Stadt Mainz

Umweltrelevante Informationen und Stellungnahmen

Bebauungsplan "Elmerberg (F 90)"

Abbildung 2: Fluchtdistanzen Wiedehopf 50 m (rot) und 100 m (orange) zur Bebauungsgrenze, Baufläche rot schematisch, Ausgleichsfläche gelb.

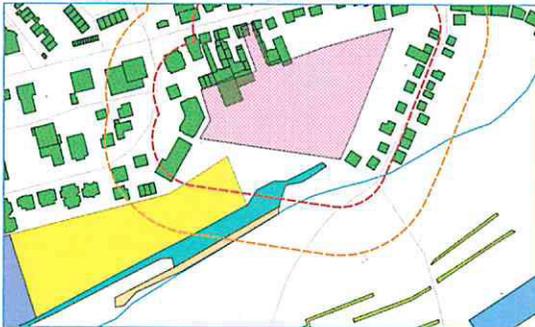
Es wird klar, dass die Fluchtdistanz zur Bebauung in die Ausgleichsfläche hinein unterschritten wird. Durch die Fluchtgrenze 50 m werden dem Wiedehopf 2100 m² Habitat entzogen, durch die Fluchtgrenze 100 m rund 10.000 m². Damit ist das Kriterium des „quantitativ-flächenbezogenen Habitatverlustes“ nach Lambrecht und Trautner erfüllt.

Abbildung 3: Fluchtdistanzen 50 m und 100 m von der Ausgleichsfläche her gerechnet.

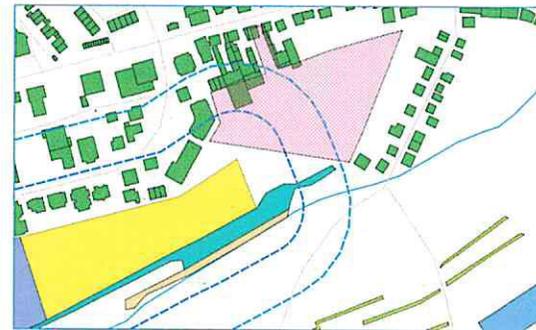
Es wird alternativ vorgeschlagen, den westlichen Bereich der Planfläche bis zur westlichen Zufahrtsstraße in 100-m-Fluchtdistanz von Bebauung freizuhalten, und die freigestellten Flächen vorteilhaft zur Muldenversickerung zu verwenden (Abbildung 3, hellblaue Linie). In dem Falle würde auch das Problem der zu geringen Flächen zur Versickerung und der nicht zulassungsfähigen Einleitungen in Quellbereich gelöst. Der Anspruch auf höchstmögliche Verwertung des Eigentums wird hier durch andere öffentliche Belange eingeschränkt (Artenschutz, Gewässerschutz).
